ՀԱՅԱՍՏԱՆԻ ՀԱՆՐԱՊԵՏՈՒԹՅԱՆ
ՄԱՐԴՈՒ ԻՐԱՎՈՒՆՔՆԵՐԻ ՊԱՇՏՊԱՆ

ԱՐՏԱՀԵՐԹ ԶԵԿՈՒՅՑ

ՈՒՍՈՒՄՆԱԿԱՆ ՀԱՍՏԱՏՈՒԹՅՈՒՆՆԵՐԻ ԿԱՌՈՒՑՄԱՆ, ՎԵՐԱԿԱՌՈՒՑՄԱՆ ԵՎ ՀԻՄՆԱՆՈՐՈԳՄԱՆ ԳՈՐԾԸՆԹԱՑՈՒՄ ՀԱՇՄԱՆԴԱՄՈՒԹՅՈՒՆ ՈՒՆԵՑՈՂ ԱՆՁԱՆՑ ՀԱՄԱՐ ՄԱՏՉԵԼԻՈՒԹՅԱՆ ՍԿԶԲՈՒՆՔՆԵՐԻ ԱՊԱՀՈՎՄԱՆ ՀԵՏ ԿԱՊՎԱԾ ԱՌԱՆՁԻՆ ԽՆԴԻՐՆԵՐԸ ՀԱՅԱՍՏԱՆԻ ՀԱՆՐԱՊԵՏՈՒԹՅՈՒՆՈՒՄ

ԵՐԵՎԱՆ 2025

Կառուցված թեքահարթակ

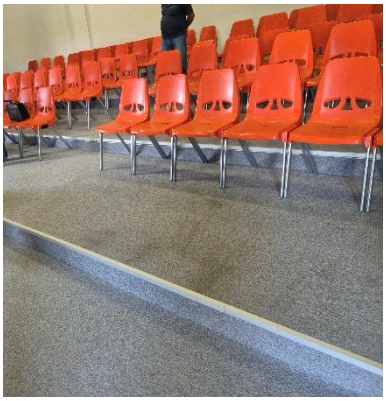
Արձանագրվել են նաև խնդիրներ Հաստատության նախագծանախահաշվային փաստաթղթերի և փաստացի կառուցված շինության միջև: Այսպես, օրինակ, Հաստատության նախագծանախահաշվային փաստաթղթերի ուսումնասիրության արդյունքում պարզվել է, որ Հաստատության նախագծի ճարտարապետական մասի համապատասխան էջերի գծագրերի միջև և նշված էջերի գծագրերի և կառուցված թեքահարթակի միջև առկա է անհամապատասխանություն:

Վերոգրյալի կապակցությամբ հարկ է փաստել, ՄԻՊ ոլորտային փորձագետի դիտարկմամբ հնարավոր էր առաջնորդվել Հաստատության նախագծի ճարտարապետական մասի համապատասխան հատվածում արտացոլված թեքահարթակի գծագրի չափերով, քանի որ այցի պահին արձանագրվել էր, որ կար բավարար տարածություն թեքահարթակը նշված տարբերակով կառուցելու համար:

Թեքահարթակի գոյություն ունեցող տեսքը (դիագրամում կարմիր գույնով նշվածը) Հաստատության նախագծի ճարտարապետական մասի համապատասխան հատվածում արտացոլված թեքահարթակի գծագրի չափերի համեմատությամբ (կանաչ, կապույտ գույներով նշվածը)

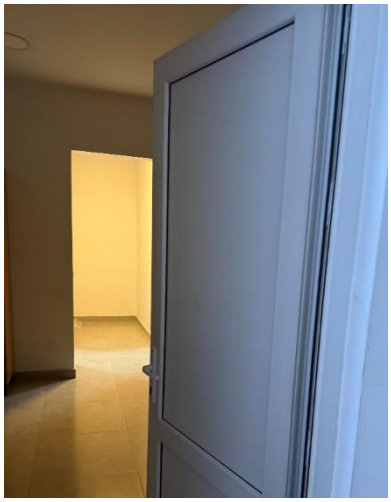
Հաստատության մարզադահլիճը և հանդիսությունների սրահը գտնվում էին Հաստատության առաջին հարկում, և այնտեղ հասնելու ճանապարհը ոչ մատչելի թեքահարթակն էր և աստիճանները: Տղաների և աղջիկների հանդերձարաններն առանձնացված էին, սակայն այցի պահին չունեին տարբերանշաններ:

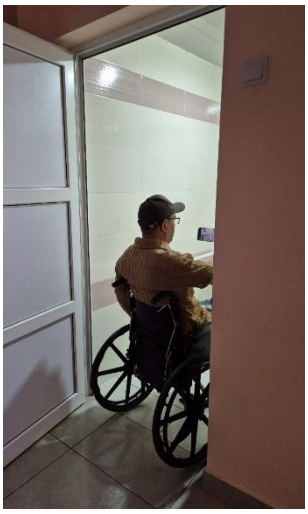
Մասնավորապես, Հաստատության գլխավոր մուտքը երկու կողմից ուներ թեքահարթակներ, որոնց թեքությունը մատչելի չէր հաշմանդամություն ունեցող անձանց համար, և բացակայում էր երկրորդ բռնածողը, մինչդեռ Հավելվածի 5.3.6-րդ կետի համաձայն՝ բոլոր սանդուղքների և թեքահարթակների երկու կողմերի երկայնքով, ինչպես նաև բարձրությունների 0,45 մ ավելի անկման դեպքում, անհրաժեշտ է տեղադրել բռնածողերով պատնեշներ:

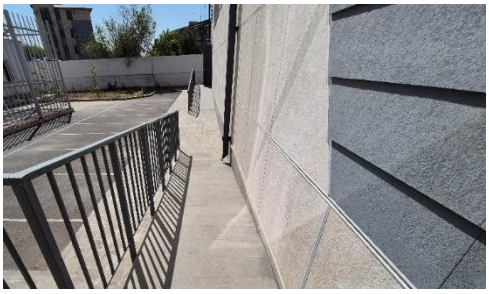
Հաստատությունն ուներ նաև բացօթյա մարզադաշտ, որտեղ տանող ճանապարհը մատչելի չէր, քանի որ դռան շեմը բավականին բարձր էր, մինչդեռ Հավելվածի 5.2.11-րդ կետի համաձայն՝ դռների բացվածքները չպետք է ունենան շեմ և հատակի բարձրությունների անկում: Շեմեր սարքելու անհրաժեշտության դեպքում, դրանց բարձրությունը կամ բարձրությունների անկումը չպետք է գերազանցի 0.025 մ:

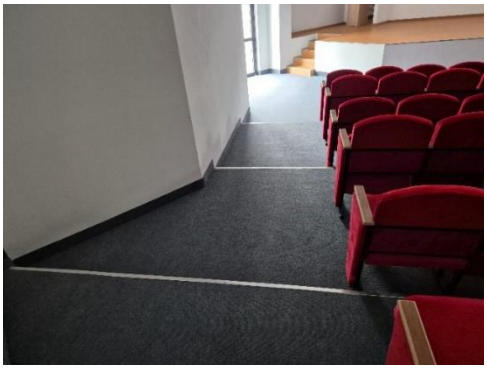
Հաստատության մարզադահլիճը գտնվում էր առաջին հարկում, հանդերձարաններում առկա սանհանգույցը և լոգարանը մատչելի չէին հաշմանդամություն ունեցող անձանց համար, բացի այդ լոգարանի ներսում առկա էր շեմ:

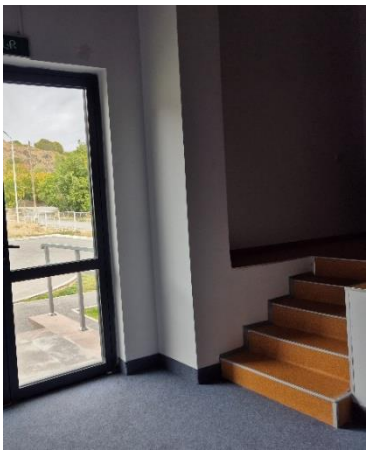
Հաստատության հանդիսությունների սրահը գտնվում էր առաջին հարկում, սակայն մուտքից դեպի բեմ հնարավոր էր հասնել միայն աստիճաններով: Բացի այդ, դահլիճում նստարանների հարթակները ընդհատումներով էին:

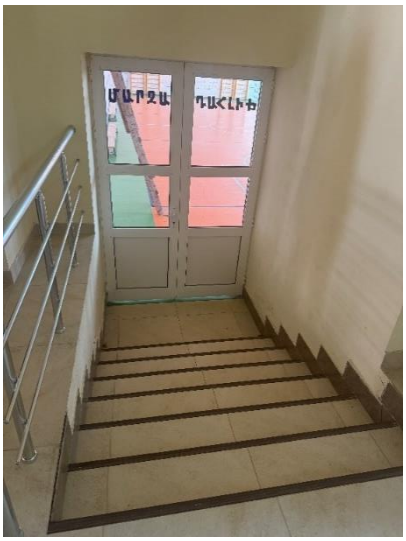
Հաստատության առաջին հարկում առկա էր հաշմանդամություն ունեցող անձանց համար մատչելի մեկ սանհանգույց: Առաջին հարկում գտնվող մարզադահլիճ տանող ճանապարհը աստիճաններով էր, սակայն այցի պահին Հաստատության անձնակազմը նշեց, որ Հաստատությունն ունի շարժական թեքահարթակ և անհրաժեշտության պարագայում այն օգտագործվում է:

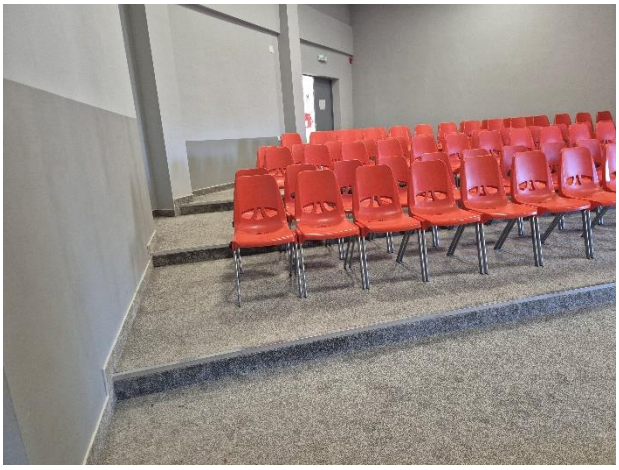
Հաստատության հանդիսությունների սրահը գտնվում էր առաջին հարկում, սակայն մուտքից դեպի բեմ հնարավոր էր հասնել միայն աստիճաններով: Բացի այդ նստարանների մեջտեղում գտնվող միջանցքն ընդհատումներով էր:

Կառուցված թեքահարթակ

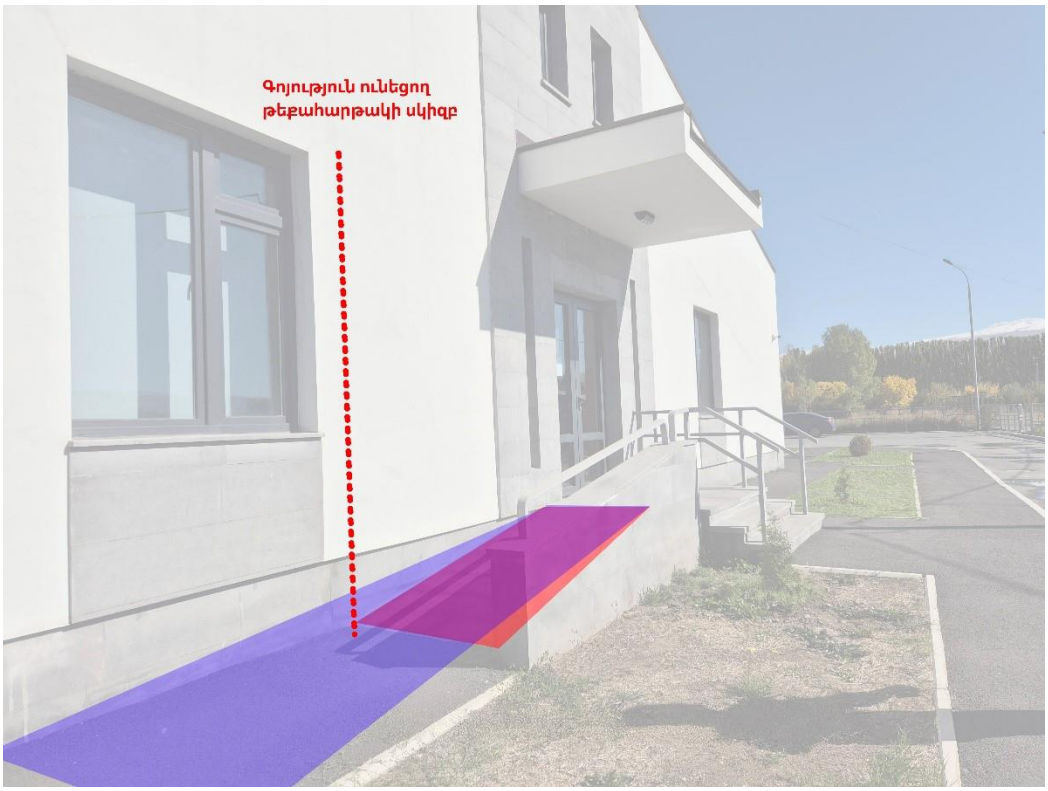
Արձանագրվել են նաև խնդիրներ Հաստատության նախագծանախահաշվային փաստաթղթերի և փաստացի կառուցված շինության միջև: Այսպես, օրինակ Հաստատության նախագծանախահաշվային փաստաթղթերի ուսումնասիրության արդյունքում պարզվել է, որ Հաստատության նախագծի ճարտարապետական մասի համապատասխան էջերի գծագրերի միջև և նշված էջերի գծագրերի և կառուցված թեքահարթակի միջև առկա է անհամապատասխանություն:

Վերոգրյալի կապակցությամբ հարկ է փաստել, որ ՄԻՊ ոլորտային փորձագետի դիտարկմամբ հնարավոր էր առաջնորդվել Հաստատության նախագծի ճարտարապետական մասի համապատասխան հատվածում արտացոլված թեքահարթակի գծագրի չափերով, քանի որ այցի պահին արձանագրվել էր, որ կար բավարար տարածություն թեքահարթակը նշված տարբերակով կառուցելու համար:

Թեքահարթակի գոյություն ունեցող տեսքը (դիագրամում կարմիր գույնով նշվածը) Հաստատության նախագծի ճարտարապետական մասի համապատասխան հատվածում արտացոլված թեքահարթակի գծագրի չափերի համեմատությամբ

Կառուցված թեքահարթակ

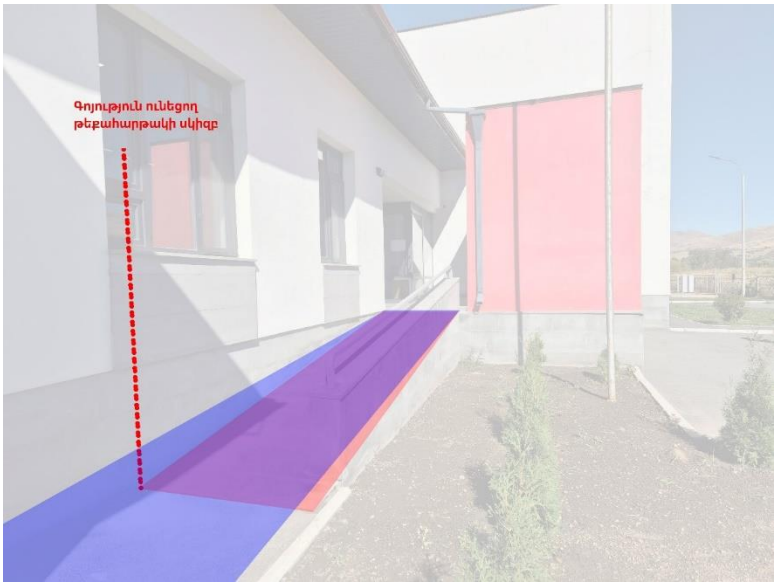
Նույն բնույթի անհամապատասխանություն է արձանագրվել նաև Հաստատության նախագծի ճարտարապետական մասի համապատասխան էջերի գծագրերի և գլխավոր մուտքի կառուցված թեքահարթակի միջև: Տվյալ դեպքում նույնպես ՄԻՊ ոլորտային փորձագետի դիտարկմամբ հնարավոր էր առաջնորդվել Հաստատության նախագծի ճարտարապետական մասի համապատասխան հատվածում արտացոլված թեքահարթակի գծագրի չափերով, քանի

որ այցի պահին արձանագրվել էր, որ կար բավարար տարածություն թեքահարթակը նշված տարբերակով կառուցելու համար:

Թեքահարթակի գոյություն ունեցող տեսքը (դիագրամում կարմիր գույնով նշվածը) Հաստատության նախագծի ճարտարապետական մասի համապատասխան հատվածում արտացոլված թեքահարթակի գծագրի չափերի համեմատությամբ
